Landeshauptstadt Hannover
 Fachbereich Planen und Stadtentwicklung
 Bereich Stadtplanung | OE 61.12
 Rudolf-Hillebrechtplatz 1 | 30157 Hannover

Themenkarte: Städtebau | Gebäudehöhe

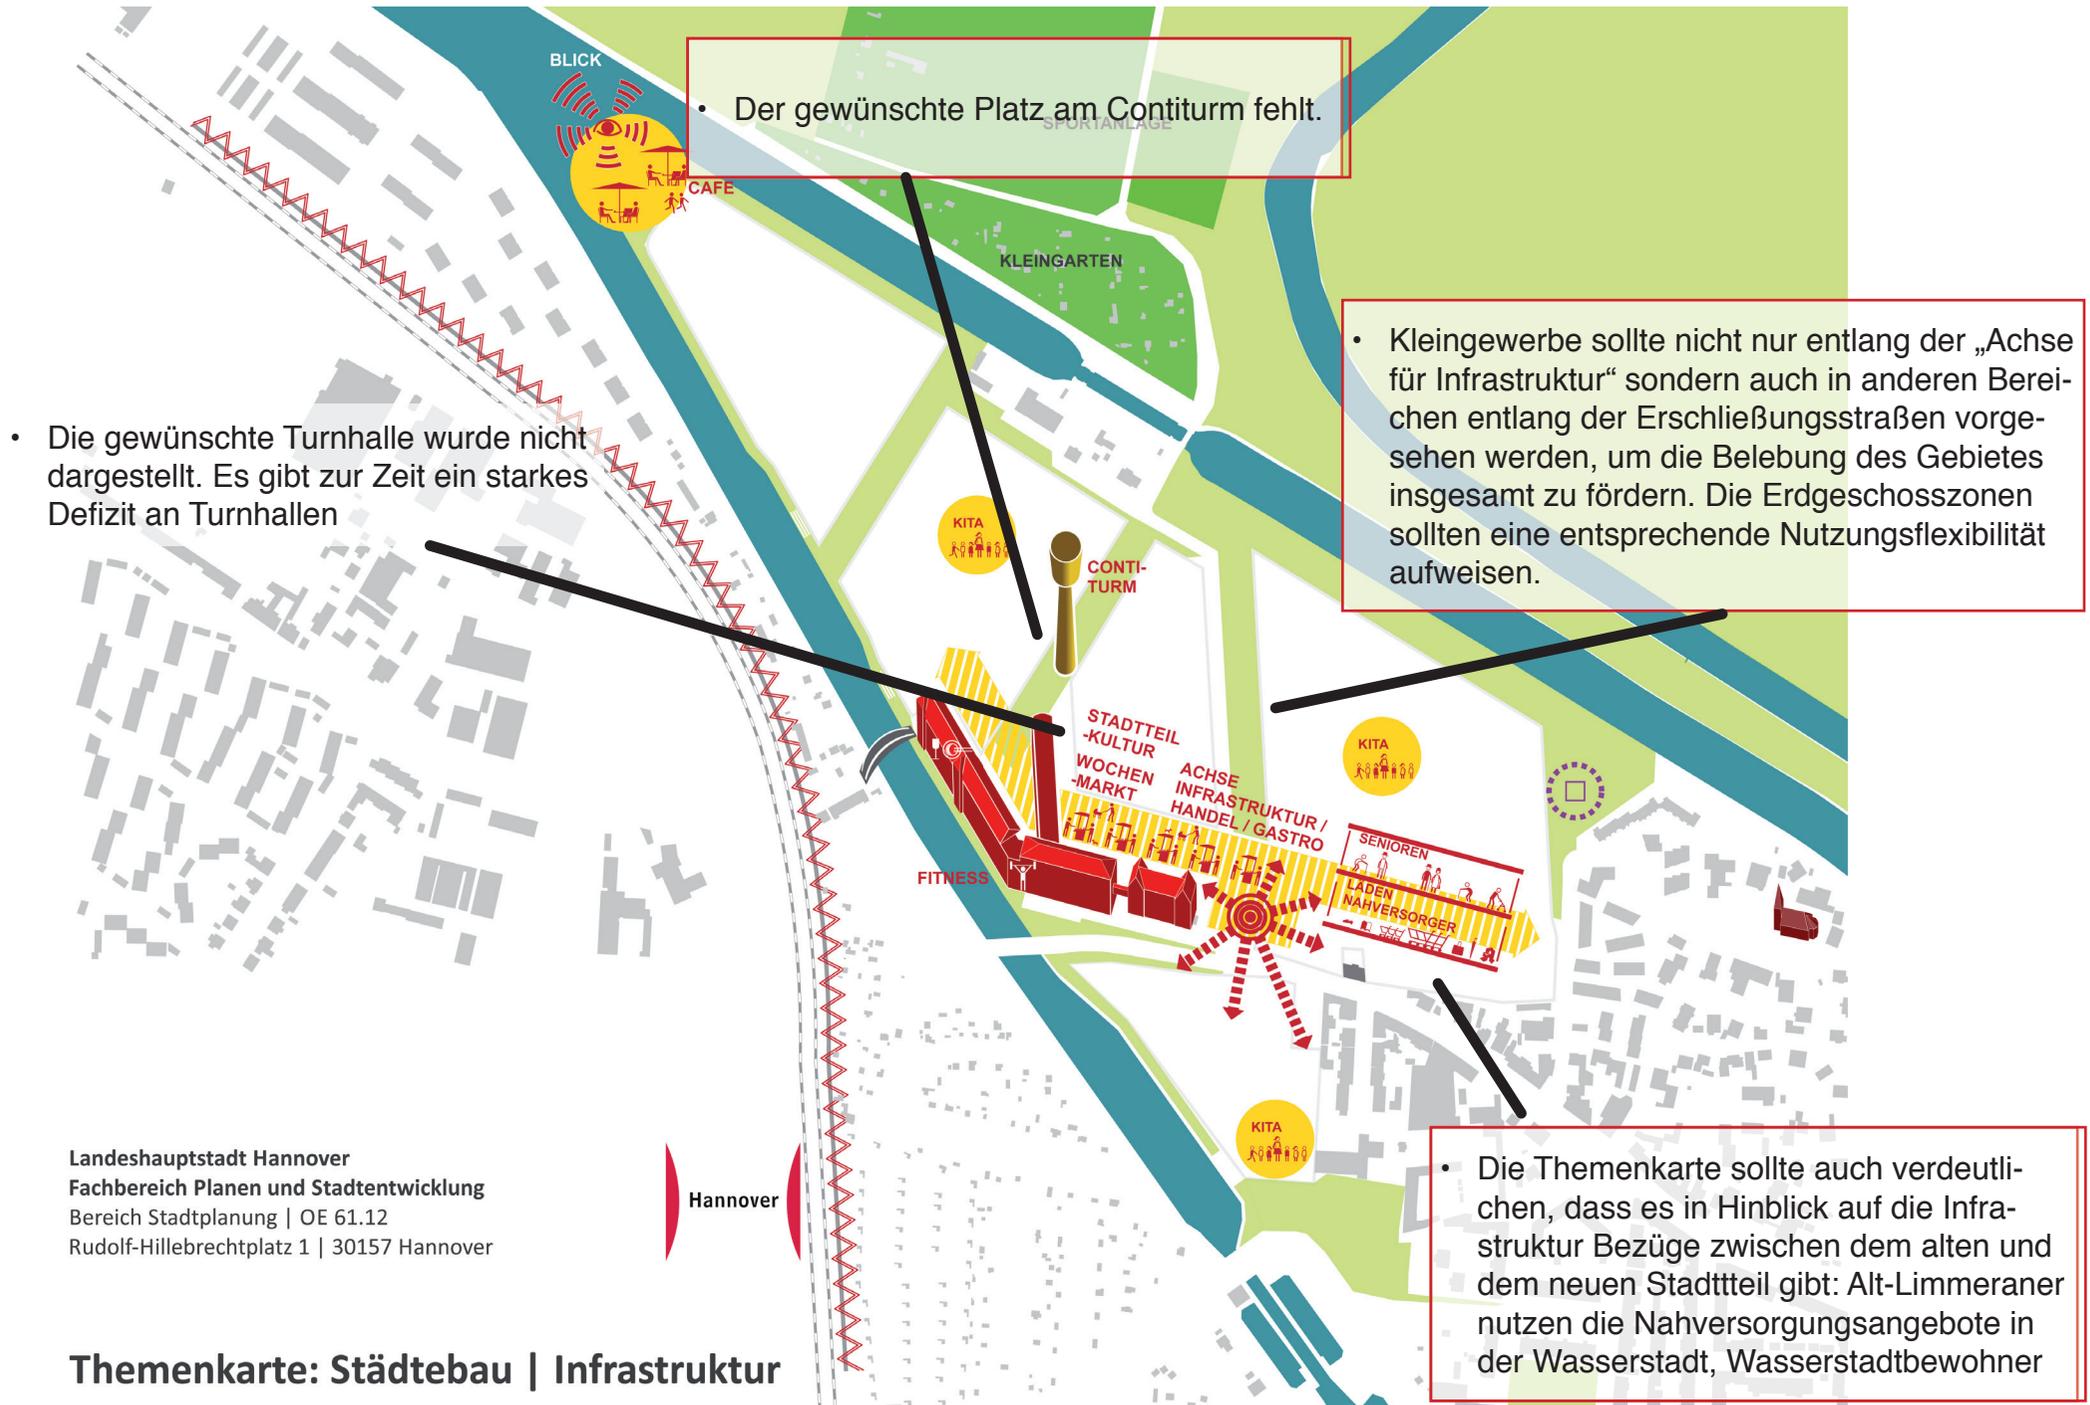
• Alle Flächen sind gleichmäßig mit „überwiegend viergeschossig“ dargestellt, es wird dabei nicht klar, wo die auch geplanten Einfamilien- und Reihenhäuser verortet sein sollen.

• Die Notwendigkeit der fünfgeschossigen Gebäude wird hinterfragt

Es wurden unterschiedliche Standpunkte zur Gestaltung der Siedlungskante eingebracht:

- Es wird angemerkt, dass eine geschlossene Stadtkante die Uferbereiche durch Verschattung eher unattraktiv macht.
- Es wird hinterfragt, ob es tatsächlich wichtig ist zur Leine hin eine markante Stadtkante zu schaffen. Wer schaut von dort auf die Stadt?
- Einzelne finden die Idee der vier achtgeschossigen Gebäude durchaus attraktiv.

• Es wurde die Idee eingebracht, im Übergangsbereich zum alten Dorf einen Bürgerpark anzulegen, der über crowd funding finanziert wird.

• Es wurde nochmal auf den Wunsch aus der Bürgerbeteiligung nach Blockstrukturen hingewiesen, um eine klare Trennung von öffentlichen und privaten Freiräumen zu erreichen und damit unterschiedliche Qualitäten von Freiräumen zu erhalten.

Themenkarte: Freiraum

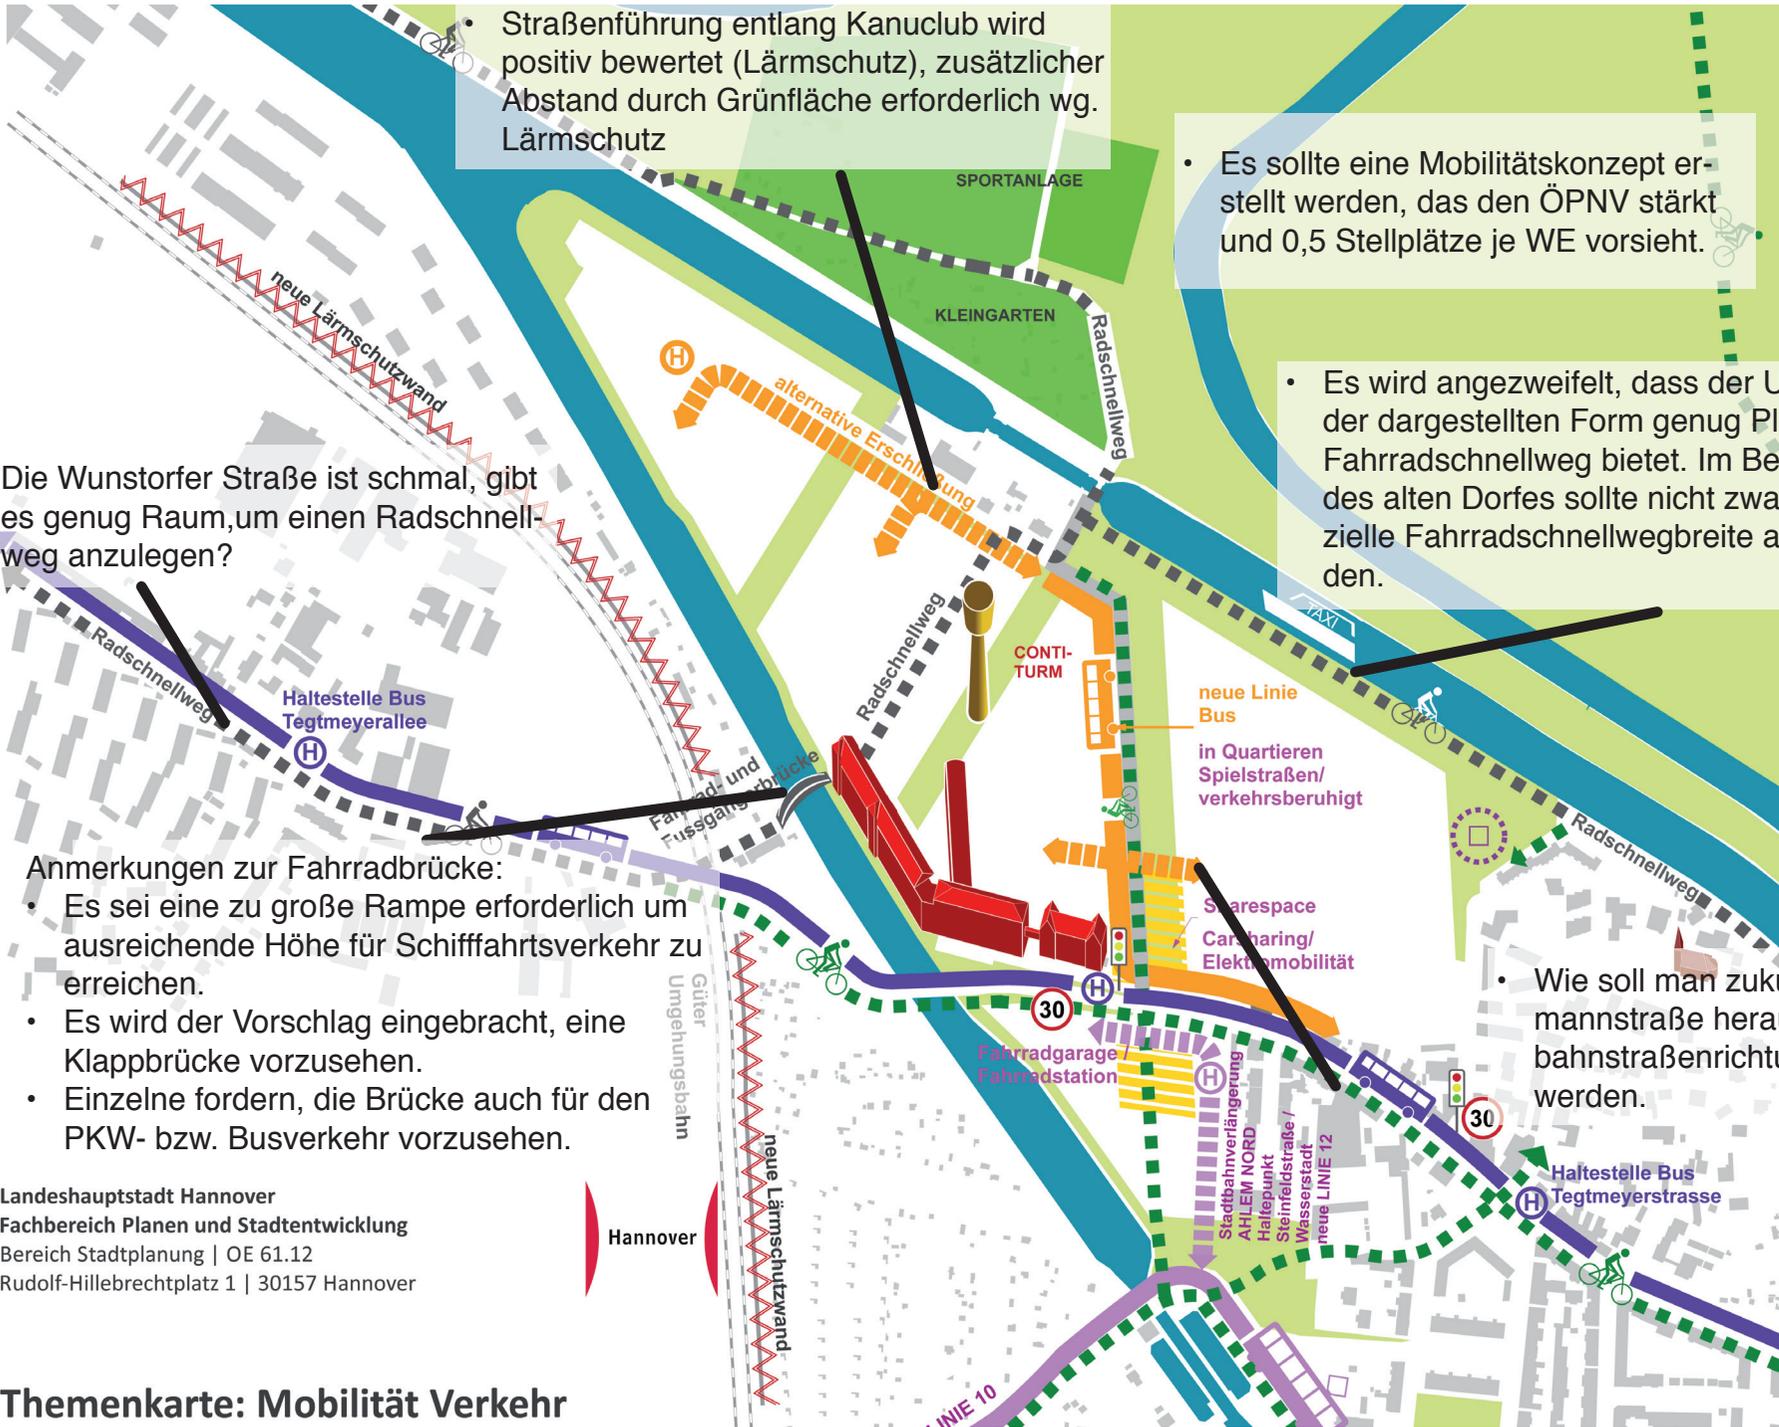
• Die Anmerkung aus dem online-Dialog, dass Badestege am Nordufer nicht mit dem Kanuklub (Trainingsstrecke) vereinbar sind, teilten die Teilnehmer/-innen der Feedbackrunde.

• Bei den Kinderspielplätzen an den Uferwegen ist den Teilnehmenden wichtig, dass die Kinder vor dem offenem Wasser geschützt sind und nicht aus Versehen, beim Spielen, ins Wasser fallen könnten. Auch das Terrain sollte in unterschiedlichen Höhen modelliert werden (z.B. sanfte Hügel).

• Die Teilnehmenden bestätigen den Hinweis aus dem Online-Dialog, dass – egal ob gestattet oder nicht – auf jeden Fall gebadet werde. Sie berichteten, dass die Badestellen im Lindener Hafen geduldet sind, aber nicht offiziell genehmigt und somit auch nicht durch DLRG etc. überwacht werden. Es stellt sich die Frage, ob die Anlage von Badestegen vom Bundesschiffahrtsamt genehmigt wird, bzw. unter welchen Bedingungen.

• Damit Rad(schnell)weg, Fußweg, Badestelle, Spielplätze etc. in den Uferwegen Platz finden, sollten die Grünstreifen deutlich verbreitert werden.

• Es wurde die Frage gestellt, was mit den nitrosaminbelasteten Bestandgebäuden geschehen soll. Es wurde vorgeschlagen, dass bereits jetzt Alternativen (z.B. Abriss und Neubau) mit erarbeitet werden sollen.

• Die Grünstreifen am Uferweg sowie die Grüne Finger sollten nur als Platzhalter verstanden werden und nicht als „exakt so wie dargestellt“ gesetzt wahrgenommen werden. Die Teilnehmenden wünschen sich Ausbuchtungen und keine strikt lineare Führung der Grünflächen.

• Unklar war den Teilnehmenden, warum der Platz (am Supermarkt) „Zentraler Platz“ heißt. Wunsch der Bürger/-innen ist, dass der zentrale Platz am Conti-Turm liegt. Es wurde die Frage gestellt, was auf dem Zentralen Platz (am Supermarkt) stattfinden soll.

Der Weg durch das Baugebiet Pferde- wiese sei zu eng, um als Verbindungsweg genutzt zu werden.
